Stavba: II/101 Brandýs nad Labem, přeložka I. etapa, část 1

Věc: Žádost - prodloužení termínu provádění Díla, oznámení č. 5

Krycí list ZBV

Popis a zdůvodnění Změny: Sanace podloží násypu silničního tělesa

FÁZE PO DOKONČENÍ VÝSTAVBY NÁSYPU (doba výstavby 30 dní)

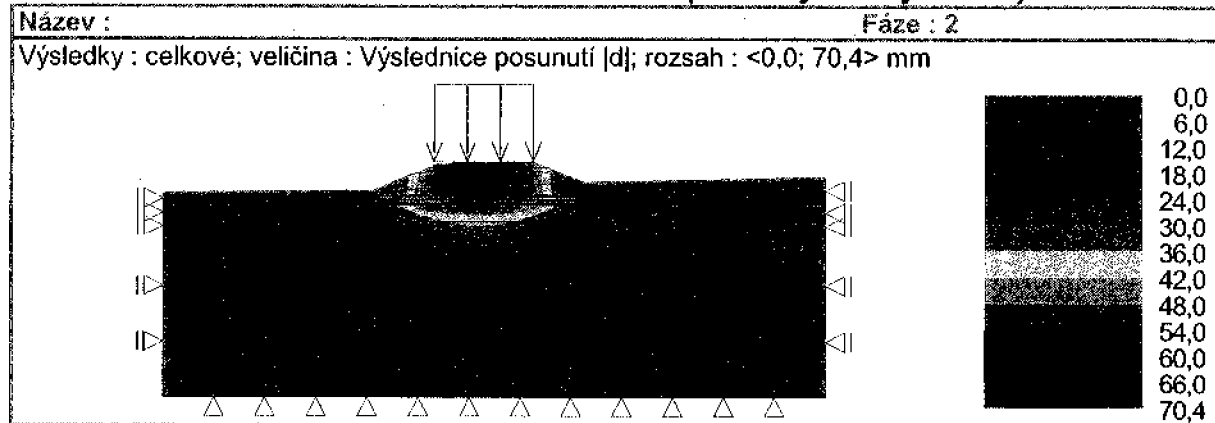
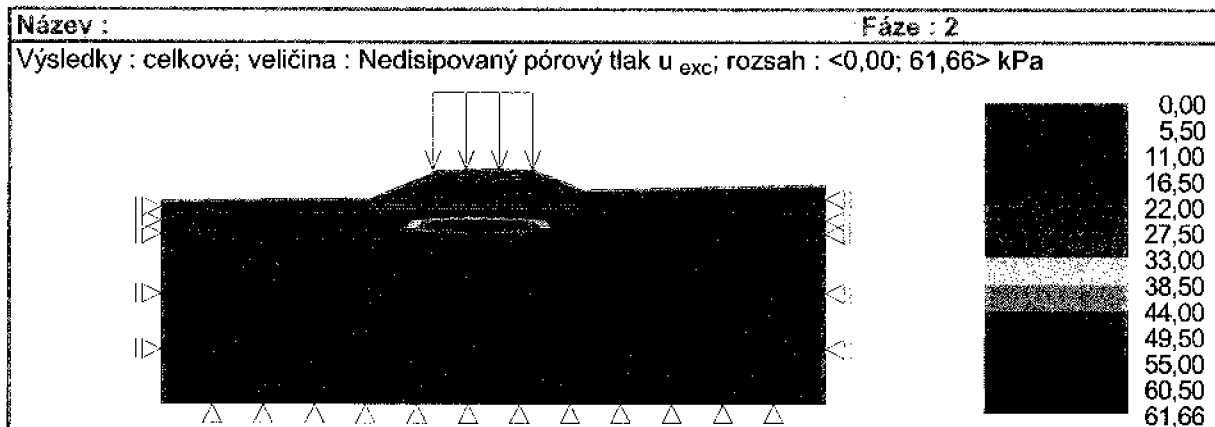
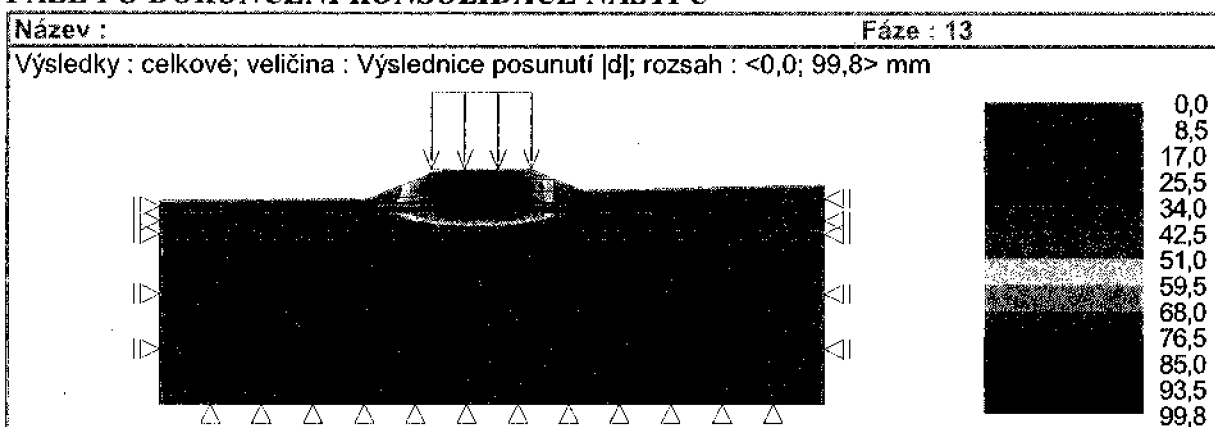
Obr. 13 - Celková deformace násypu ve fázi po dokončení výstavby násypu. Maximální hodnota deformace (v koruně) je cca 70,4 mm.

Obr. 14 - Znázornění nárůstu pórových tlaků. Maximální hodnota nárůstu pórových tlaků ve fázi ihned po dokončení výstavby násypu je 61,66 kPa.

Obr. 15 - Celková deformace násypu ve fázi po dokončení konsolidace násypu. Maximální hodnota deformace (v koruně) je cca 99,8 mm.
